Modificaciones propuestas al Nuevo Estudio Conceptual del laboratorio subterráneo ANDES

Preparado por el comité de coordinación ANDES

Fecha de elaboración: 28-02-2018

Fecha de revisión: 25-03-2018

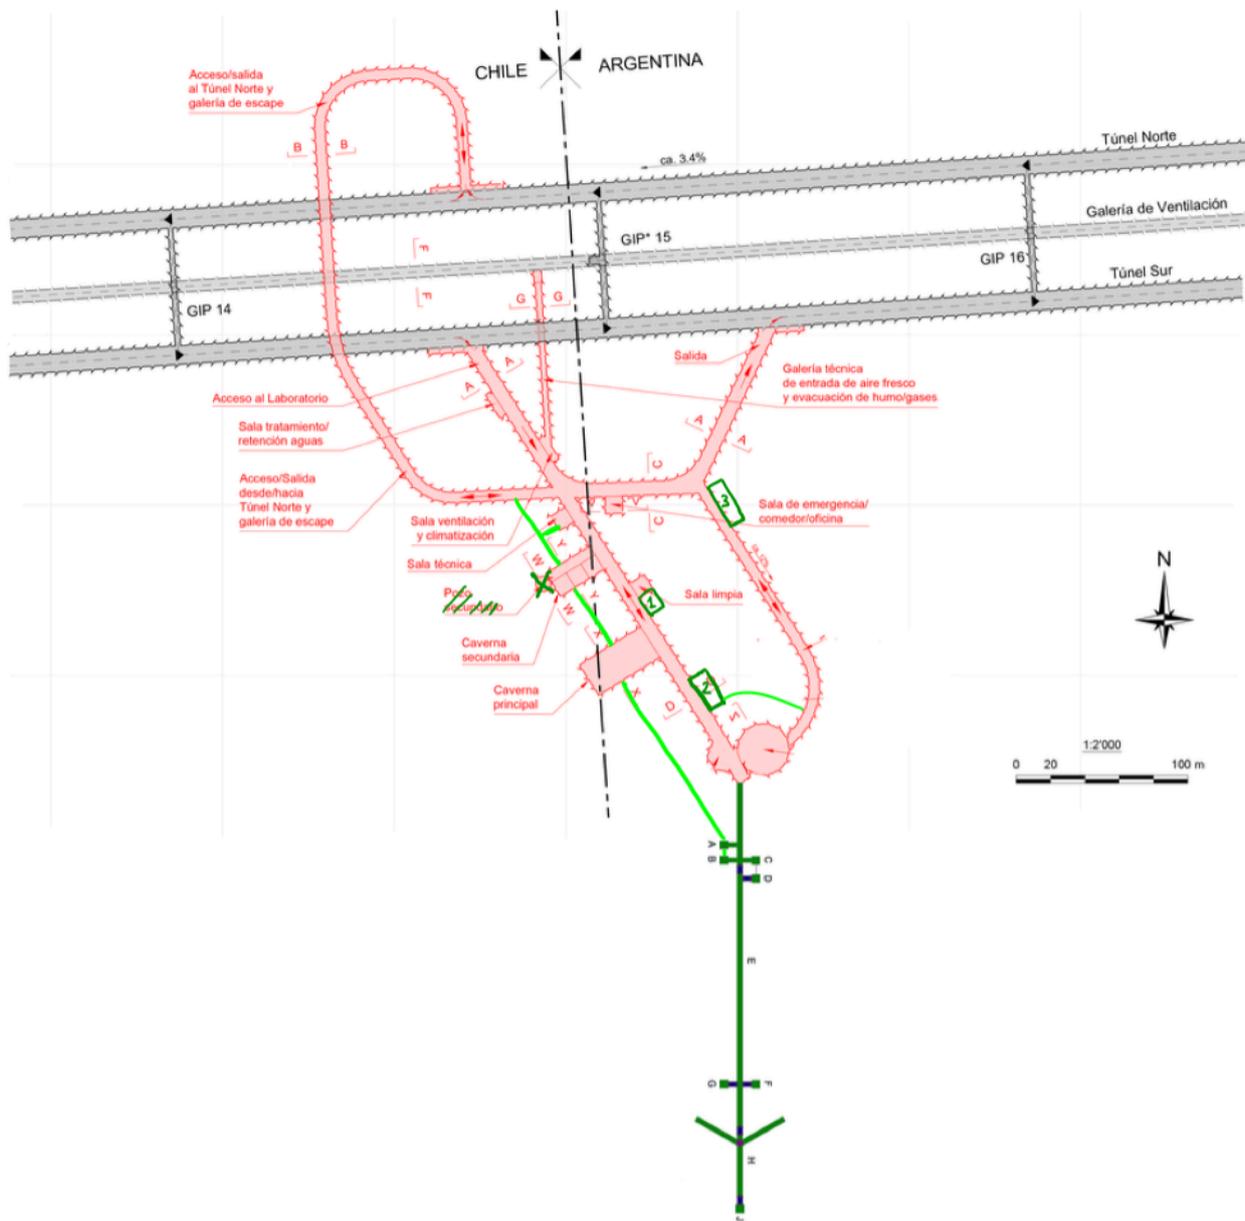
La principal parte nueva se propone para investigaciones en geofísica. ANDES-GEO consistiría en un túnel lo más alejado posible del túnel carretero y con algunas cavernas y brazos para equipos especializados. La disposición de las cavernas y brazos está descrita en el documento de referencia [3]. Se propone ubicarlo al final del túnel de acceso al pozo. Para evitar que el túnel GEO pase por encima del túnel de acceso a la parte baja del pozo se podría considerar ubicar el pozo principal del otro lado del túnel de acceso, como se puede visualizar en el dibujo de la figura 1.

Para la parte de investigaciones biológicas se propone agregar una caverna dedicada de 150 m². La ubicación exacta no es particularmente relevante. Se propone ubicarla a continuación de la sala limpia.

Finalmente, se propone una caverna extra en caso de tener que hacer algún experimento que tenga que ser aislado de los demás experimentos operados en ANDES. Se propone una caverna

de 10 m de ancho, 30 m de largo y 5 m de alto con una entrada desde el túnel de acceso al fondo del pozo principal, para asegurar su distancia de las otras instalaciones.

Las numerosas reuniones con el personal de SNOLAB validaron igualmente buena parte del diseño del NEC. Surgieron propuestas para dos modificaciones. La primera plantea la supresión del pozo secundario atrás de la caverna secundaria y la creación en su lugar de un espacio de medición a continuación de la sala limpia. Una segunda sala limpia de 100m² a la cual uno entra

desde la primera y reservada a mediciones con equipamiento de tamaño limitado pero necesitando de espacio muy limpio. El paso de la actual sala limpia a la nueva se haría por medio de una esclusa de aire para equipamiento, y de una ducha de aire para el personal.

La segunda modificación plantea un problema de seguridad en caso por ejemplo de un fuego frente a la sala técnica, lo cual aislaría a todo el personal presente en el laboratorio (en operación el pozo principal está lleno y la puerta de acceso abajo está condenada, con lo cual no es una vía de escape posible. Convendría agregar una manera de llegar a la galería de escape desde la parte principal del laboratorio y de la extensión GEO. Varias opciones se pueden imaginar, y se propone una en la figura 1, que une las salas de experimentos y la parte GEO a la galería de escape por un lado, y permite el acceso al túnel llegando al fondo del pozo aún cuando el pozo este lleno. Las salas limpias tendrían 2 accesos al túnel principal, uno solo de salida de emergencia, permitiendo asegurar 2 salidas a cualquier lugar del laboratorio.
